Note sur l'Aiguille courbe de Racer Tandem émis en juillet 2007

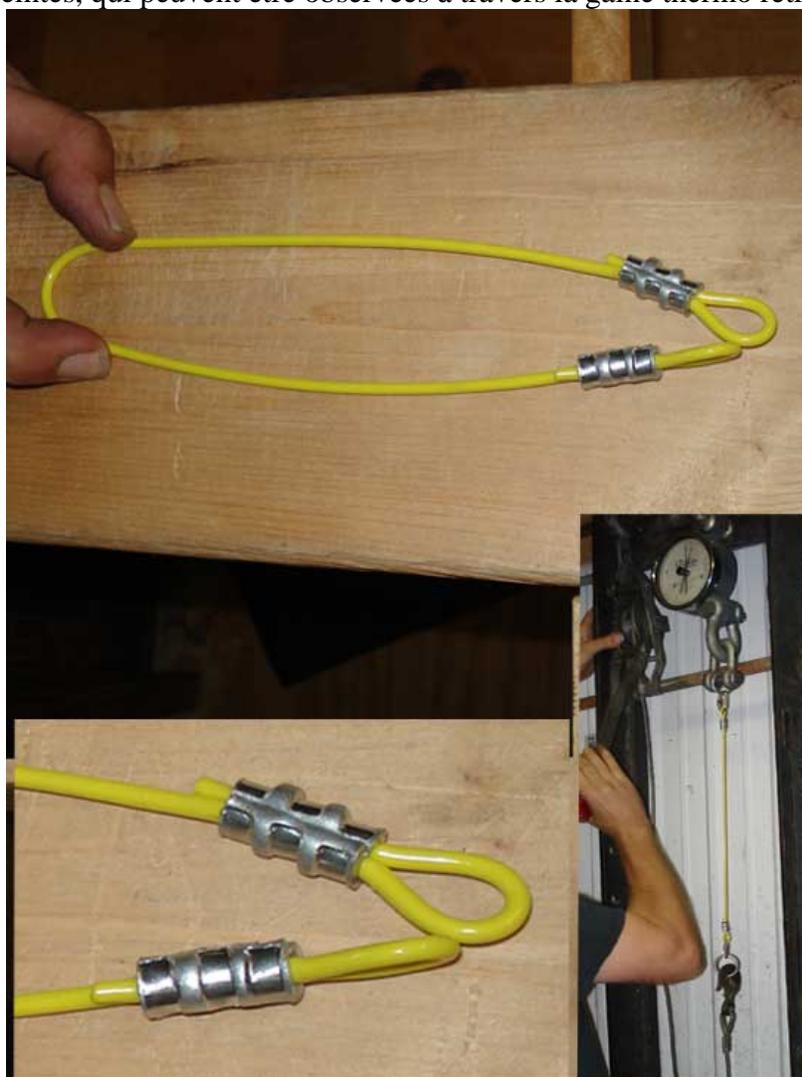
La pièce défectueuse a été incorrectement sertie, avec seulement deux empreintes au lieu de trois, et pas suffisamment broyé. Tous les sertissages d'usine possèdent 3 empreintes et sont testés avec un test pour jauger du maintien afin de garantir un sertissage parfait.

L'aiguille courbe en question a été fabriquée en 2004 et chacune d'entre elles avait des centaines de sauts avant d'être emmené à rupture. Dans tous les cas, vérifier pour vous assurer que les aiguilles courbes en jonc ont bien 3 empreintes, qui peuvent être observées à travers la gaine thermo rétractable noire qui recouvre le sertissage.

Fig. 1. En haut: deux aiguilles courbes sont faites en même temps de sorte qu'elles peuvent être testées en traction au dynamomètre jusqu'à 300 livres pendant 3 secondes, de la même manière que sont testées les aiguilles de secours. **Photo de détail:** Aiguilles courbes avec une boucle correctement sertie au niveau de l'empreinte.

Fig. 2. Aiguille courbe placée sur la drisse

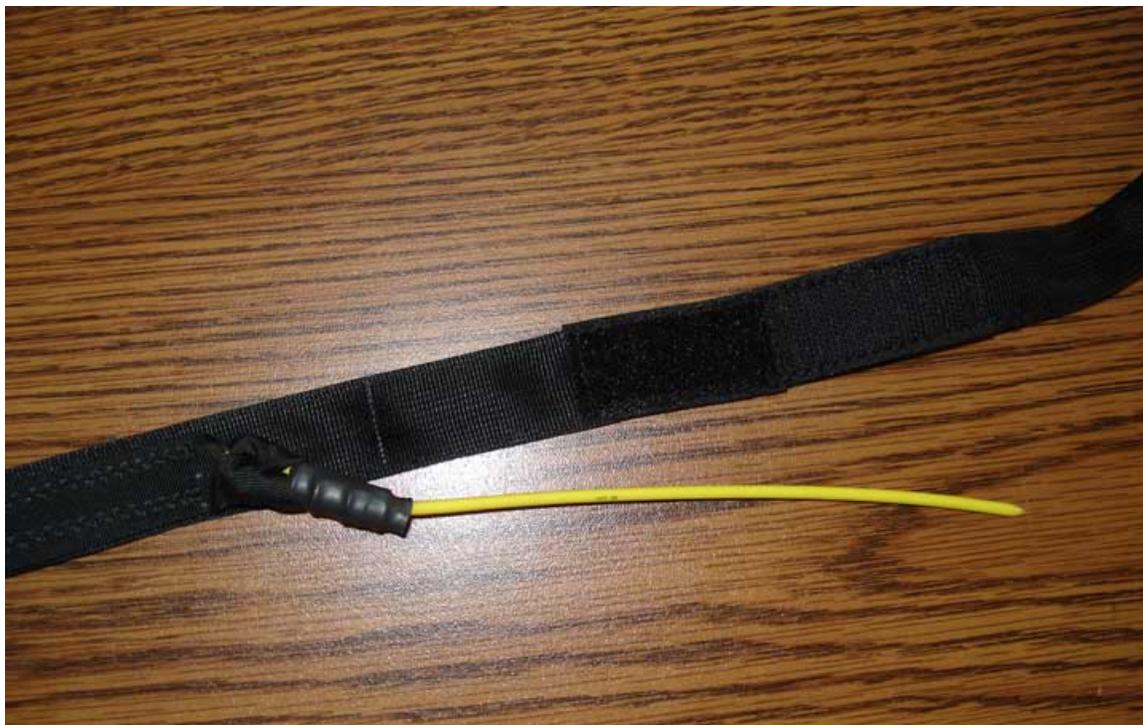
Les propriétaires de Tandem Racer doivent contrôler le jonc jaune en Lolon F de l'aiguille courbe sur la drisse principale de leur sangle de RSE pour s'assurer que le sertissage ait été correctement effectué. L'aiguille en jonc est attachée à la drisse de liaison du principal au moyen d'un noeud à tête d'alouette par passage de la boucle de l'aiguille dans la patte d'attache faite en sangle de type 3 placée sur la drisse.
